PRONUNCIA DI COMPATIBILITÀ AMBIENTALE

Progetto:	Realizzazione ed esercizio di un impianto per la produzione di energia elettrica da fonte rinnovabile solare tramite conversione fotovoltaica, della potenza nominale di 28,280 MWp, denominato "Molinari", in località Molinari nel Comune di Galatina (LE) e delle relative opere di connessione alla Rete di Trasmissione dell'energia elettrica Nazionale (RTN) necessarie per la cessione dell'energia prodotta.
Tipologia:	D.Lgs. n. 152/2006 e ss.mm.ii - Parte II - All.IV, paragrafo 2, lett. b) L.R. n. 11/2001 e s.m.i., art. 4, co. 6; elenco B2, voce B2 g/5 bis)
Proponente:	NEW SOLAR WHITE S.r.l. (P.IVA 05059720754) - Via E. Estrafallaces n. 26.

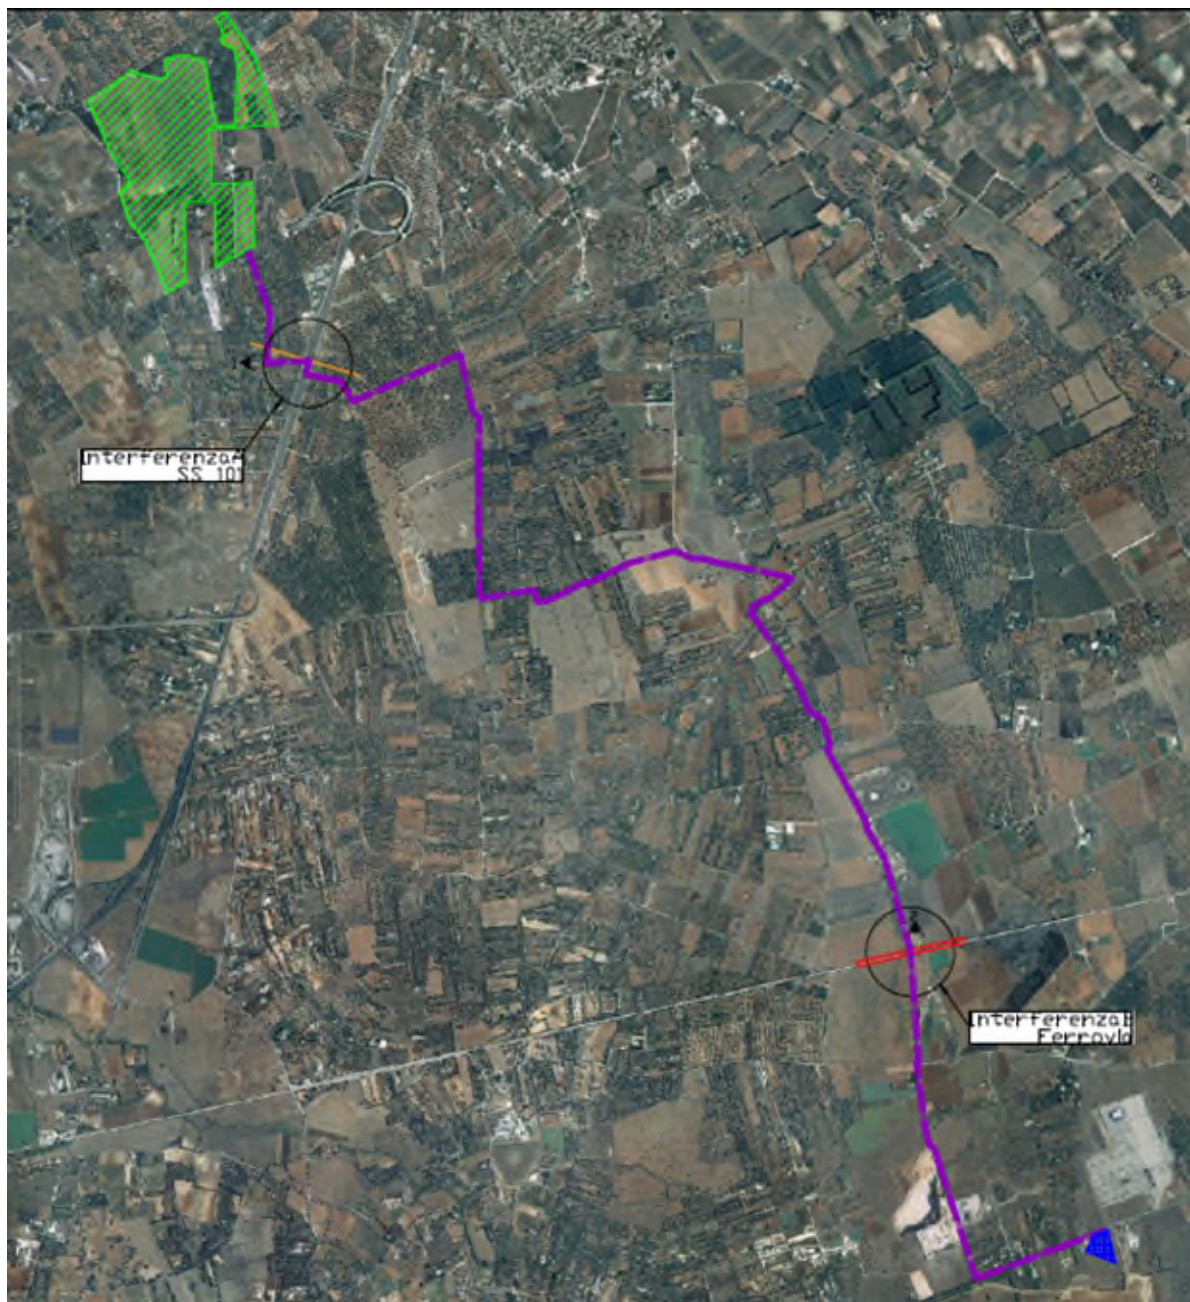
La figura seguente riporta l'inquadramento su ortofoto delle suddette opere ed in particolare dell'impianto fotovoltaico distribuito sulle aree identificate con il tratteggio in verde, dell'elettrodotto di vettoriamento in M.T. individuato dal tracciato di colore viola e, con riferimento alle opere di utenza e

di rete per la connessione, della Sottostazione Elettrica Utente (SSE) di elevazione M.T./A.T. (poligono blu), posizionata immediatamente a sud-ovest della Stazione Elettrica RTN "Galatina".

Nella medesima cartografia sono poste in evidenza le interferenze del cavodotto con la S.S. n.101 e con linea ferroviaria gestita da Ferrovie del Sud-Est.
